Asunto: Informe novedades estructurales estación 308 FAC 0007

Asunto: Informe Novedades Estructurales Estación 308 FAC 0007

DAÑO VIGA PISO STA 308 HELICOPTERO UH-60L FAC 0007 DURANTE INSTALACION SILLAS VIP POR PARTE DE INTEGRATED ENGINEERING SERVICES

**PERFORACION NO ESTANDAR EN VIGA STA 308 SUPUERIOR LADO DERECHO
HELICOPTERO UH-60L FAC 0007**

DAÑO VIGA PISO STA 308 HELICOPTERO UH-60L FAC 0007			
ITEM	DESCRIPCION	CLASIFICACION ESTRUCTURA	UBICACIÓN
1	VIGA PISO STA 308	PRIMARIA	STA 308 BL 29RH WL 206

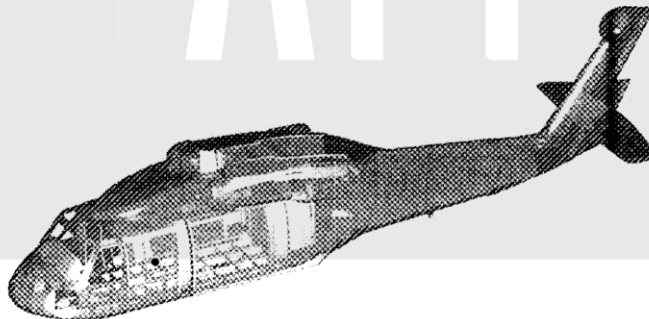
2. **DESCRIPCION DEL EVENTO:** Durante la remoción de los sujetadores de la Viga del piso STA 308 se causó la elongación de 3 perforaciones existentes, generando daños fuera del límite permitido para esta área.

3. **DESCRIPCION DEL DAÑO:** El diámetro original de los agujeros es de 3/16 (0.187) pulgadas. Una vez se desensambló la zona afectada se realizó la medición de las elongaciones con los siguientes resultados:

308 RH

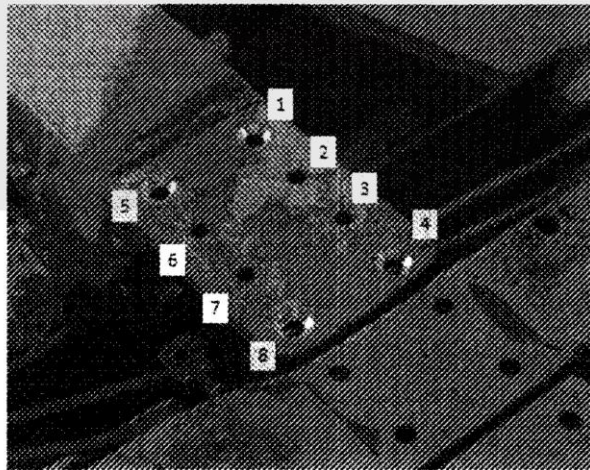
Después de haber realizado el procedimiento de reparación bajo Orden de Ingeniería propuesta por IES, se determinó que los daños no pudieron ser removidos en un 100%, como se puede observar en las fotografías presentadas a continuación.

PERFORACIONES CON DAÑO PERMANENTE, REPARACION TEMPORAL

- a) De acuerdo a lo anterior me permito recomendar el remplazo del Perfil en T superior de la Viga STA 308 del piso por parte de la compañía contratista.
- b) Se recomienda establecer un tiempo máximo de 500 horas de vuelo (Próxima PMI-2) de la aeronave para realizar el cambio de este componente.

4RH

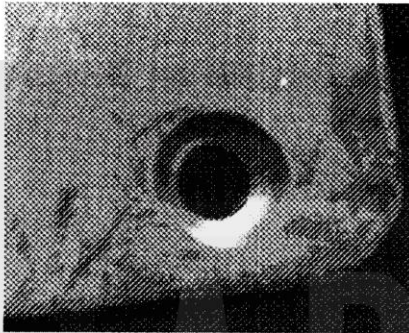
4RH	0,189 in	0,230 in	0,041 in (1 mm)	REPARABLE/ ACCEPTABLE
-----	----------	----------	-----------------	--------------------------

5RH

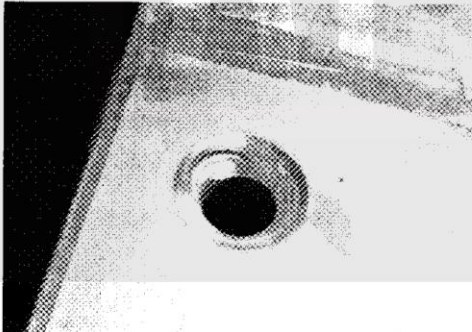
5RH	0,189 in	0,250 in	0,061 in (1,5 mm)	REEMPLAZO
-----	----------	----------	-------------------	-----------

- El diámetro máximo para perforaciones de sujetadores Hi-Lock de diámetro 3/16" es de 0,189" de acuerdo al Sikorsky Standard S100-36 "HOLE SIZE" pagina 10 literal E.
- Las perforaciones 5RH y 8RH se clasifica como no reparable debido a que una vez se efectuó el avellanado no fue posible eliminar el 100% de la discontinuidad generando un concentrador de esfuerzos en estas perforaciones debido a su forma irregular.
- Se estudio la posibilidad de realizar procedimientos alternos de reparación, pero no fue posible en razón a que las paredes de estas dos perforaciones tienen la distancia mínima con respecto al borde de la pieza, y cualquier agrandamiento daría como resultado una distancia al borde menor al mínimo permitido.

8RH

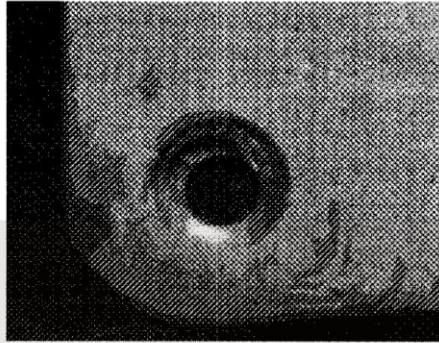
8RH	0,189 in	0,251 in	0,062 in (1,6 mm)	REEMPLAZO
-----	----------	----------	-------------------	-----------

VIGA STA 308 BL 34,5

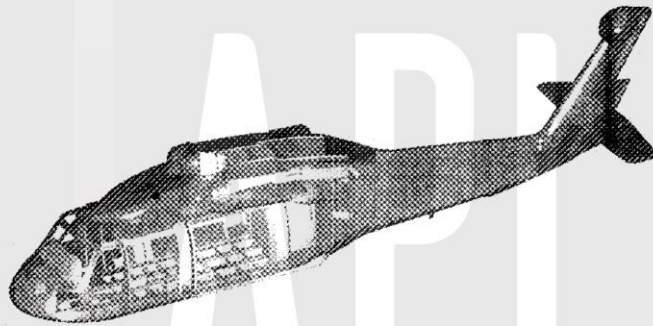
2. **DESCRIPCION DEL EVENTO:** El día 30 de Marzo de 2013, durante la inspección de 120 horas realizada a la aeronave en la tarea "Inspección NDI a la Viga STA 308 BL 34,5" se reporto por parte del especialista el hallazgo de una perforación no estándar en la Viga 308 BL 34,5 RH.

3. **DESCRIPCION DEL DAÑO:** Como podemos observar en la imagen la viga presenta una perforación de 3/32 de pulgada, no estándar en la oreja interna BL 34,5 lado derecho.

- Debido al elevado número de rajaduras que se presentan en esta zona en el equipo UH-60, el daño se clasifica como critico, ya que la perforación genera un concentrador de esfuerzos adicional en la estructura de la aeronave.
- De acuerdo a evaluación realizada por parte de la Sección de Ingeniería del CACOM-5 se determina que esta perforación no afecta la seguridad de vuelo de la aeronave.
- La perforación podría disminuir el tiempo de aparición de grietas en la viga, la cual está actualmente en un promedio de 5.583 horas.

- De acuerdo a lo anterior me permito recomendar se continúe con el programa de inspección NDI por el método de Corrientes Eddy cada 120 horas de vuelo de la aeronave.
- En caso de presentarse la Rajadura Típica en esta zona, se debe realizar la reparación recomendada por parte del fabricante.
- Durante los procesos de entrega de las aeronaves para intervenciones de mantenimiento con terceros, se debe establecer claramente las novedades existentes; Una vez finalizadas las tareas por parte del contratista, se recomienda aumentar la rigurosidad y detalle en la inspección de las zonas involucradas en este tipo de trabajos.
